**第3回**  
**鳥取沿岸海岸保全基本計画の変更に関する検討委員会**  
**説明資料**

**令和8年3月3日**

**鳥取県**

# **1. 第2回海岸保全基本計画検討委員会の意見と対応**

鳥取県における気候変動を踏まえた防護水準の考え方

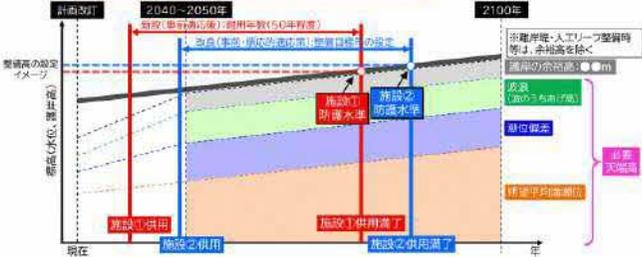
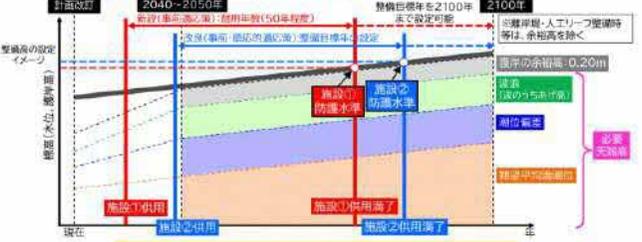
No.	意見・確認事項	対応（青字：修正・追記内容）	参照
1	健全度調査結果の事例に示されているように、十分に耐用年数50年を確保できる構造であったり、これから新設する施設の場合、50年前よりも優れたコンクリートを使用できることから、施設改良を行う場合には、基本的に50年を目安とすればよいと考えられる。しかし、長寿命化計画の事例等も参考にしつつ、整備目標年を設定することが望ましい。また、構造の種類により耐用年数は大きく異なると考えられる。堤防・護岸のような大規模な工事が伴う施設については基本的に50年とすべきであるが、離岸堤のように補修が比較的容易で施工性の良い施設に関しては、必ずしも同一の基準とすべきではないと考えられる。P9に示す海岸保全施設の新設・改良時の留意事項の図表を活用し、適切に設定することが望ましい。	海岸保全基本計画の防護水準の運用方法に以下の内容を追記した。 「新設時には気候変動予測の不確実性や手戻り防止の観点から事前適応策、施設改良時には海岸保全施設の構造特性を踏まえ、事前適応策・順応的適応策を適切に採用する。海岸保全施設の耐用年数50年（コンクリート造）を基本とした上で、耐用年数経過後の外力変化を見込んだ整備目標を設定する。なお、隣接する施設の健全度評価事例等も参考にしつつ、整備目標年を設定することが望ましい。	P7-9
2	施設の構造によって対応が異なることを踏まえ、今後の方針を決定することが重要であると考え。施設が耐用年数50年経過後に長寿命化を図るためには海面上昇も考慮に入れる必要があり、無駄な手戻りが生じないよう留意すべきである。	新設・施設改良時ともに将来的に大きな手戻りが発生する場合は、トータルコストを勘案し、整備目標年を2100年に設定して新設・改良を行うことも可能とする。また、施設の補修・改良が容易な施設については、耐用年数を一律50年で設定するのではなく、施工性を踏まえて、整備目標年を設定することが望ましい。」と追記した。	
3	整備目標年の具体的な数値の設定についてはどのように考えるべきか。50年経過後にさらに20年、30年保たせるという意味合いか。それとも、50年経過後に損傷が見つかれば、適切にメンテナンスを行いながら使用し続けるものの、メンテナンスが困難なほど損傷が著しかった場合やメンテナンス費用が工事費を上回る場合には更新や改良を行い、そこから再度50年の目標期間を設定するという意味か。

4	施設の耐用年数は一律に50年ではない。50年経過後、劣化は認められても供用可能な施設もあれば、更新が必要な施設については一新して2100年まで使用するという考え方もある。ただし、コスト面の影響が懸念される。		
5	コストの観点からは、事前適応策の議論で施工性の悪いものや地盤改良が必要な施設についてはより長期を目指すとの記述があるため、再工事のコストが大幅に増加する場合には、50年後の2075年ではなく、2100年を目標とすることなど、費用も含めた文言を盛り込むべきである。		
6	健全度評価結果や背後地状況、コストなどについて詳細に検討しなければ具体的な設定は困難であり、基本計画本文には概略程度の記載にとどまるとされる。また、コスト評価においても従来の50年を基準としたB/C評価だけでなく、より先の期間を考慮に入れて検討しなければ最終判断はできない。

- 海岸保全施設の新設・改良は、現時点で最新の IPCC 第 6 次評価報告書の SSP1-2.6 (2℃ 上昇の平均値) シナリオに基づいて進めていくこととする。
- 外力変化のうち、潮位偏差及び波浪は 2050 年頃まで増加し、その後一定になると予測されていることから、鳥取沿岸海岸保全基本計画の変更に関する技術検討会で算定した 2100 年時点の外力変化量を見込むこととする。
- 一方で、平均海面水位の上昇は、2100 年時点まで徐々に増加することを踏まえ、耐用年数経過後の上昇量を線形的に見込むこととする。
- 新設時には気候変動予測の不確実性や手戻り防止の観点から事前適応策、施設改良時には海岸保全施設の構造特性を踏まえ、事前適応策・順応的適応策を適切に採用する。海岸保全施設の耐用年数 50 年（コンクリート造）を基本とした上で、耐用年数経過後の外力変化を見込んだ整備目標を設定する。なお、隣接する施設の健全度評価事例等も参考しつつ、整備目標年を設定することが望ましい。
- 新設・施設改良時ともに将来的に大きな手戻りが発生する場合は、トータルコストを勘案し、整備目標年を 2100 年に設定して新設・改良を行うことも可能とする。また、施設の補修・改良が容易な施設については、耐用年数を一律 50 年で設定するのではなく、施工性を踏まえて、整備目標年を設定することが望ましい。
- 護岸の余裕高については、排出シナリオの不確実性及び将来的な手戻り防止の観点から、0.20m を見込むこととする。
- 気候変動の不確実性及び今後の将来変化、海面上昇に伴う打越後退等を考慮し、必要に応じて定期的に計画の点検・見直しを実施していくとともに、順応的な管理方法（防護、順応、撤退）を検討していく。

## 波のうちあげ高の算定結果(各海岸の平均・最大・最小)と計画護岸高の比較

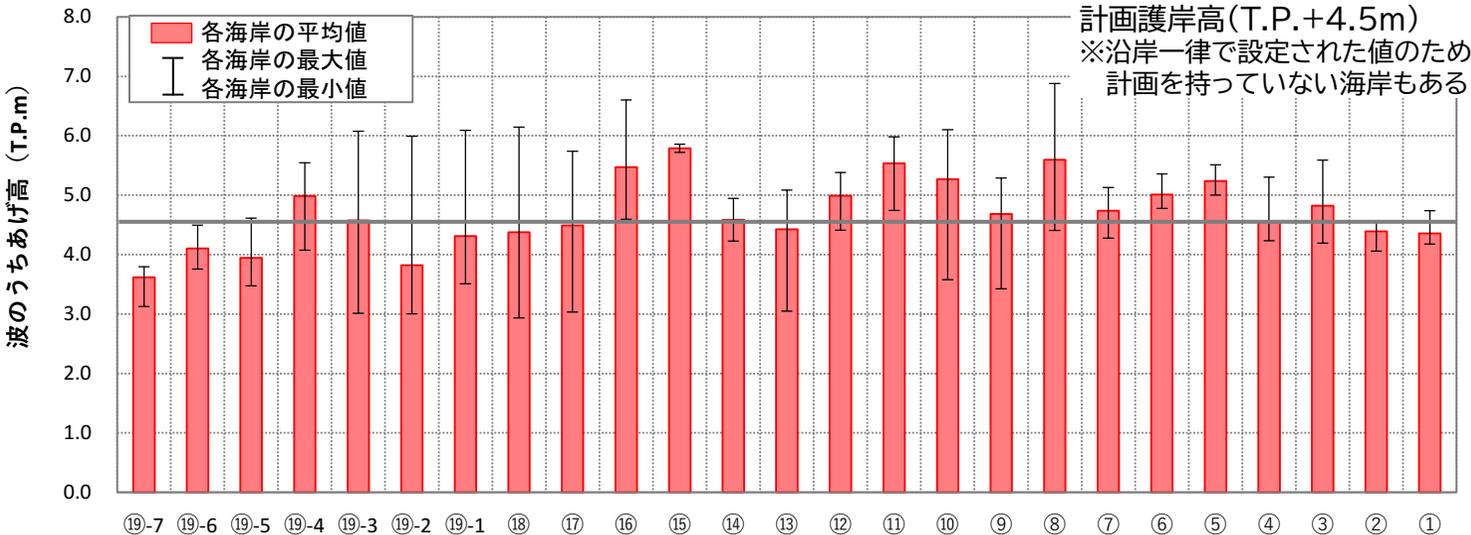
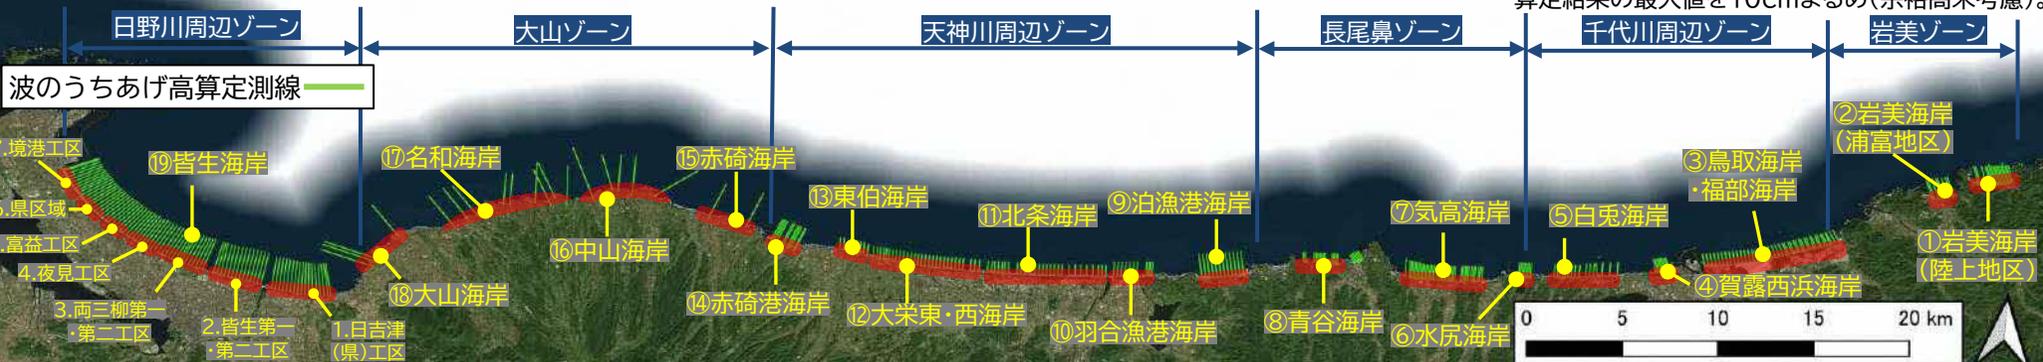
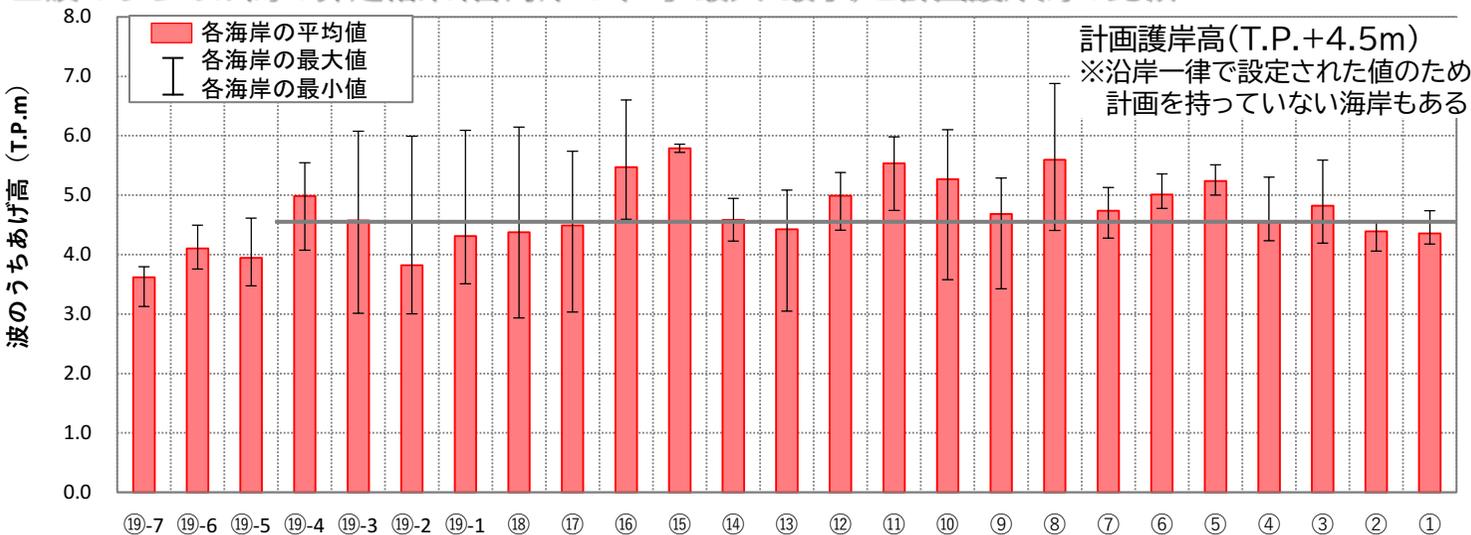
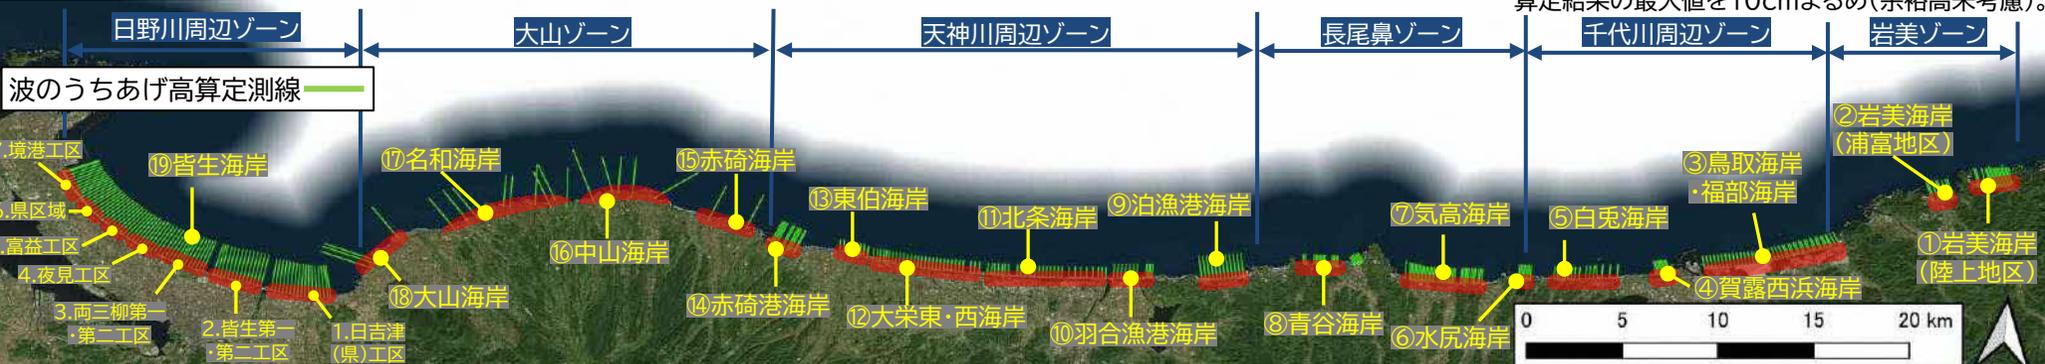
No.	意見・確認事項	対応（青字：修正・追記内容）	参照
9	海岸毎に地形条件(海底勾配)は異なり、うちあげ高に違いが生じることは当然であるため、沿岸一律の護岸高の設定は適切でなく、フレキシブルな設定が必要である。一方で、この数値だけが独り歩きしないように、P38の図に示す面的防護方式とセットで考える必要がある。	説明資料に以下の内容を追記した。 「今後は、地区海岸毎に算定した気候変動を踏まえたうちあげ高の算出結果を将来における護岸高の目安として設定した。なお、気候変動予測には、不確実性があるため、今後の新たな知見や気象・海象のモニタリング結果等も踏まえ、施設整備計画時に線の防護のみならず離岸堤・人工リーフや養浜等の面的防護も含めた詳細な検討を実施したうえで、必要護岸高を見直すこととする。」と追記した。	P10-12
10	護岸高は海岸毎に地形や波浪条件が異なるため、一律設定は適切でないと考える。ゾーン単位ではなく海岸毎の区分では、隣接海岸で極端な差異が生じる可能性があり、管理上の課題が生じるのではないかと。	海岸保全基本計画に以下の内容を追記した。 「なお、2100年時の施設整備状況は不明なため、2023年度末の施設整備状況を踏まえて、気候変動後の波のうちあげ高を算定している。今後、施設整備計画時に線の防護のみならず離岸堤・人工リーフや養浜等の面的防護も含めた詳細な検討を実施したうえで、必要護岸高を見直すこととする。」と追記した。	
11	計画護岸高の数値のみで判断すると、P17・P19に記載の森林など背後地に影響がない地域にも護岸高を上げる必要が生じる可能性がある。面的防護の注釈と同様に、「背後地に宅地が迫っている場合は護岸で対応する」、「背後地の地盤高が高く影響が少ない場合」「越波を許容できる土地利用状況である場合」「宅地が離れている場合」は必ずしも高くしなくてよい」などを考慮して整備するという文言や追記すべきと考えられる。	説明資料に以下の注釈を追記した。 「※背後地に宅地が迫っている場合は、護岸の嵩上げ等で対応を想定。背後地地盤が高い・宅地が離れている場合や越波を許容できる土地利用の場合、護岸の嵩上げではなく、環境や利用形態に応じた柔軟な対応を想定。」と追記した。	P13-14

- 鳥取沿岸では、これまで沿岸一律で計画護岸高をT.P.+4.5mに設定し、護岸整備が行われてきたが、気候変動を踏まえた波のうちあげ高を算出した結果、多くの海岸において計画護岸高T.P.+4.5mを不足する結果となった。
- 今後は、地区海岸毎に算定した気候変動を踏まえたうちあげ高の算出結果を将来における護岸高の目安として設定した。なお、気候変動予測には不確実性があるため、今後の新たな知見や気象・海象のモニタリング結果等も踏まえ、**施設整備計画時に線的防護のみならず離岸堤・人工リーフや養浜等の面的防護も含めた詳細な検討を実施したうえで、必要護岸高を見直すこととする。**

#### (3) 人口

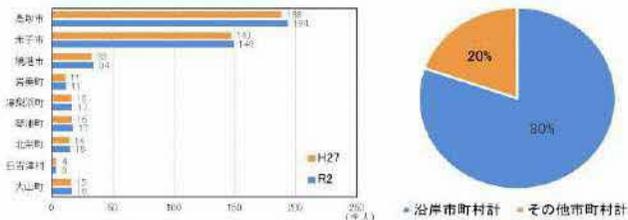
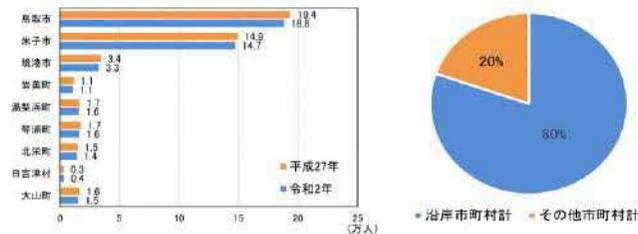
No.	意見・確認事項	対応（青字：修正・追記内容）	参照
12	説明資料P45に「面的防護」という用語が記載されているが、将来の施設整備における対策内容を分かりやすく示すため、図示を併せて付けることが望ましいのではないか。	海岸保全基本計画(素案)P46に、面的防護の考え方及び図を掲載している。	—
13	新旧対応表P16には人口減少に関する言及が欠けている印象である。鳥取県では沿岸域を生活拠点とする人口が比較的多いことから守るべき対象が多いとされてきたが、今後は出生率の低下に伴い人口減少が続く傾向にあり、この点を基本的な前提として記載する必要がある。国立社会保障・人口問題研究所のデータや国立環境研究所が発表した日本版SSP等の社会経済シナリオに基づく市区町村別人口推計も存在しているため、数値詳細までは不要としても、沿岸域の人口推移について把握し記述すべきと考える。	海岸保全基本計画のP13に示すH27とR2年の数値が逆であったため、修正した。  国立社会保障・人口問題研究所による日本における総人口の推移の資料を追加し、国勢調査結果から鳥取沿岸市町村の人口の経年変化結果を追加した。	P15-16
14	説明資料P50の事前適応策・順応的適応策の記述に関して、文末は「望ましい」までが適切と思われる。また、順応的適応策の3番目は実質的に事前適応策のものであり、本来の文脈と整合せず違和感がある。国総研資料では事前適応策の図の後に順応的適応策の図が示されているが、本計画では順番を入れ替え、順応的適応策を基本的に進め、必要に応じて事前適応策を講じる趣旨とする方が望ましいと考えられる。	事前適応策・順応的適応策の記述の文末を「望ましい」までとした。また、資料の順序を順応的適応策・事前適応策の順序に変更した	P17
15	説明資料P58左側の文章について、防護ライン(セットバック)の見直しから防護ラインの見直し(セットバック)に修正すること。	防護ラインの見直し(セットバック)に修正した。 海岸保全基本計画に以下の内容を追記した。	P18
16	セットバックに関して、「海浜地形のモニタリング」の文言も追加し、海岸侵食が進行する場合にセットバックを検討する旨を追記すること。	「気候変動により海岸侵食が進行する場合、将来の海岸防護・利用・環境を持続的に確保するため、海浜地形のモニタリングを実施するとともに必要に応じて防護ラインの見直し(セットバック)を検討。」に文言を修正。

■ 鳥取県では、比較的沿岸域を生活の拠点としている人が多いが、2000年をピークに緩やかに人口が減少している。

国立社会保障・人口問題研究所によると、今後日本の総人口は長期的に減少していくことが予測されており、出生中位の推計結果では、2045年の1億880万人、2056年には1億人を下回る9,965万人となり、2070年には8,700万人になると推計されている。

鳥取県においても2000年の47.7万人をピークに沿岸市町村の人口が減少傾向にあり、将来において背後地の資産状況が大きく変化することが想定される。そのため、将来の背後地の人口や資産状況等を踏まえ、施設整備の優先度を検討していく必要がある。

#### (b) 気候変動を踏まえた防護水準の運用方法

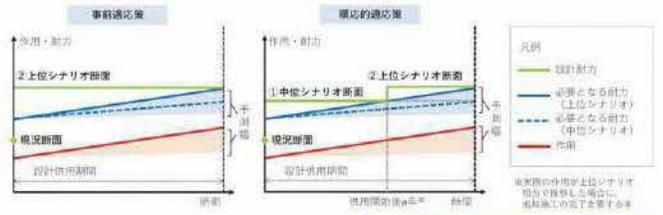
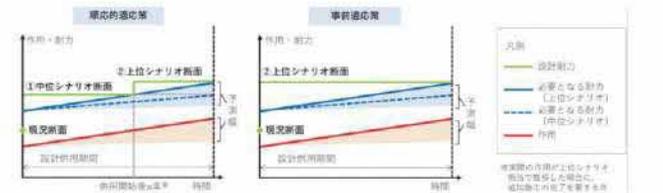
記載順序の変更

ゾーン毎の設計津波水位（L1津波）一覧

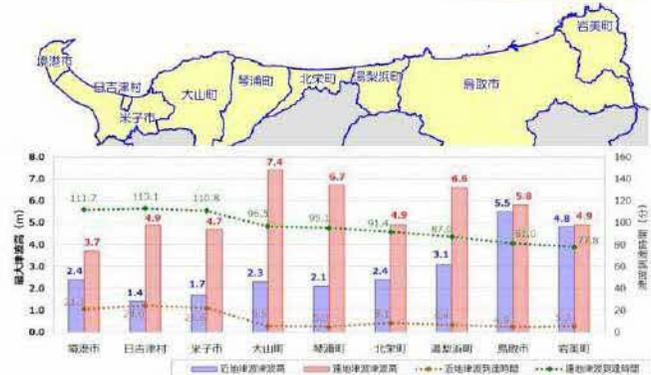
17	津波対策について技術検討会では、将来の海面上昇量を加味した津波計算をする必要はなく、海面上昇量を加算した水位を目標とすることでよいという結論だった。L1津波水位を見直さなかったわけではない。津波対策に関しての文言を修正すること。	海岸保全基本計画に以下の内容を追記した。 「また、気候変動を踏まえたL1津波水位については、先行事例(高知県)では、L1津波水位の上昇量が概ね海面上昇量程度に収まっていることが確認されている。そのため、先行事例を参考に気候変動を踏まえた津波シミュレーションを実施せず、2100年時点の海面上昇量(47cm)を加算したL1津波水位を防護水準に設定した。」に変更した。 また、気候変動を踏まえたL1津波水位の数値を表に追加した。	P19

また、気候変動を踏まえたL1津波水位は、先行事例(高知県)においてL1津波水位の上昇量が概ね海面上昇量程度に収まっていることが確認されている。そのため、先行事例を参考に気候変動を踏まえた津波シミュレーションを実施せず、2100年時点の海面上昇量(47cm)を加算したL1津波水位を防護水準に設定した。なお、日野川周辺ゾーンにおいては、気候変動を踏まえたL1津波水位が一部背後地盤高を超過するため、詳細な調査を実施したうえで必要な対策を検討する。

##### 将来における護岸高の目安

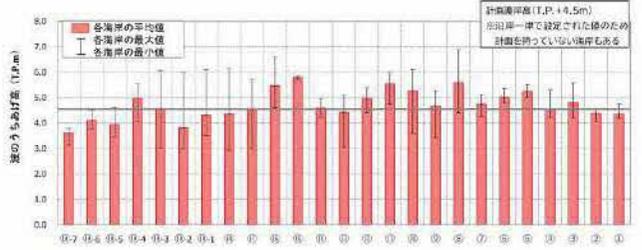
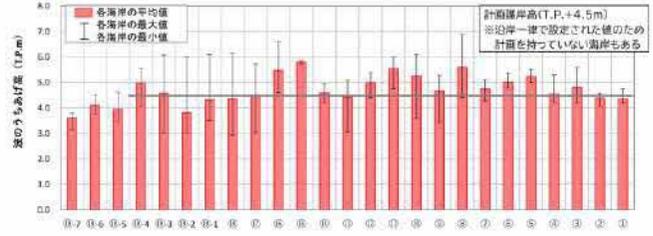
No.	意見・確認事項	対応（青字：修正・追記内容）	参照
18	護岸高の目安について、「従来は沿岸一律でT.P.+4.5mで整備してきた」とあるが、境港工区はT.P.+3.8mと設定されているため、適宜注釈や説明文を追加すべきである。	海岸保全基本計画に以下の注釈を追加した。 「※境港工区は、気候変動を踏まえた波のうちあげ高の算定結果の最大値(T.P.+3.8m)に対して、護岸高T.P.+4.5mで整備した場合、過大設計になることから波のうちあげ高の算定結果の最大値で設定。」	P20
19	「モニタリング」という用語が多用されているため、対象を明確化し統一的な表現に整理すること。モニタリングの内容が具体的に何を指すのかを示すことにより理解しやすくなるを考える。	モニタリングと記載している箇所について、対象とするモニタリング内容を記載した。	P21
20	説明資料P62「海岸保全基本計画実施時の留意事項」に、背後地状況やコスト配慮に関するご指摘を踏まえた文言を追加すること	「海岸保全基本計画実施時の留意事項」に以下の内容を追記した。 「海岸保全施設の改良・更新は、施設の健全度によって対応方針が異なってくることから、長寿命化計画時に気候変動を考慮した施設の改良・更新の有無について地区海岸毎に検討を行い、背後地の人口や土地利用状況、トータルコスト、施工性等を踏まえて、施設整備及び改良の優先順位を検討していく。」を追記した。	P22
21	「まえがき」に2100年時点の予測結果であることを記載すること。	「まえがき」に以下に内容を追記した。 「令和2年7月に「気候変動を踏まえた海岸保全のあり方検討委員会」において、今後の海岸保全は、過去のデータに基づきつつ、気候変動による影響を明示的に考慮した海岸保全対策へ転換することが示され、令和2年11月に海岸保全基本方針が変更、令和3年7月に海岸保全施設の技術上の基準を定める省令が改正されたことを受けて、本県においても令和5～6年度にかけて「鳥取沿岸海岸保全基本計画の変更に関する技術検討会」を設置し、2100年時点の平均海面水位、高潮・高波の将来予測値についての検討を行ってきたところである。」	P23

- ※1 護岸高の目安: 気候変動を踏まえた波のうちあげ高の算定結果の最大値を10cmまゝのめ(余裕高未考慮)。
- ※2 護岸高の目安: 今後、施設整備計画時に再度詳細な検討を実施。
- ※3 ⑨泊漁港海岸の算定結果(⑨-7境港海岸中浜地区)気候変動を踏まえた波のうちあげ高の算定結果の最大値(T.P.+3.8m)に対して、護岸高T.P.+4.5mで整備した場合、過大設計になることから波のうちあげ高の算定結果の最大値で設定。
